Европейская экономическая комиссия**Комитет по внутреннему транспорту****Всемирный форум для согласования
правил в области транспортных средств****Сто девяносто первая сессия**

Соглашение 1958 года:**Рассмотрение проектов поправок к существующим
правилам ООН, представленных GRSG****Предложение по поправкам серии 02
к Правилам № 160 ООН (регистратор данных о собы-
тиях)****Представлено Рабочей группой по общим предписаниям, касаю-
щимся безопасности*****Пересмотр**

Полоса, соответствующая ± 10 % от полного диапазона акселерометра

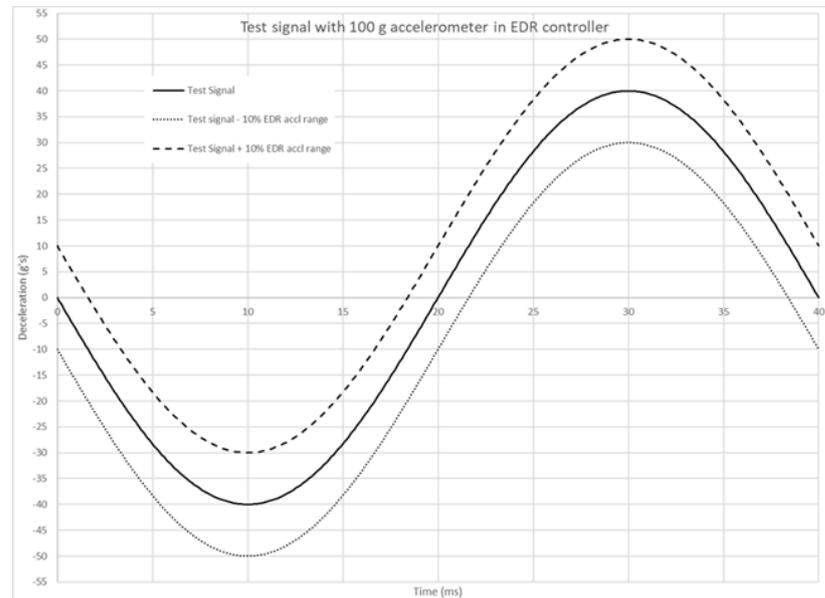
6.1.5 Записанные в РДС значения кривой ускорения должны полностью укладываться в полосу, составляющую $\pm 10 \%$ от полного диапазона акселерометра, используемого в устройстве управления, оснащенном РДС, который применяется в отношении отфильтрованной кривой ускорения установки для испытания устройства. Кривые датчиков ускорения сравниваются только по той оси, по которой проводилось испытание устройства.

Например, если в устройстве управления, оснащенном функцией РДС, имеется акселерометр с диапазоном $\pm 100 \text{ g}$, то в отношении

отфильтрованной кривой ускорения установки для испытания устройства будет применяться полоса ± 10 g. Кривая ускорения, записанная в РДС, должна полностью укладываться в эту полосу (см. рис.).

Схемы знаков официального утверждения

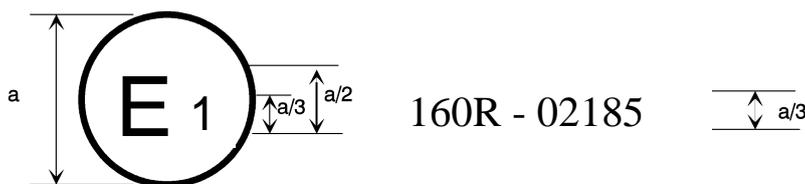
Приложение 3 изменить следующим образом:

Приведенный выше знак официального утверждения, проставленный на транспортном средстве, указывает, что данный тип транспортного средства был официально утвержден в отношении его РДС в Германии (E 1) на основании Правил № 160 ООН. Первые две цифры (02) номера официального утверждения указывают, что официальное утверждение было предоставлено в соответствии с требованиями поправок серии 02 к Правилам № 160 ООН.
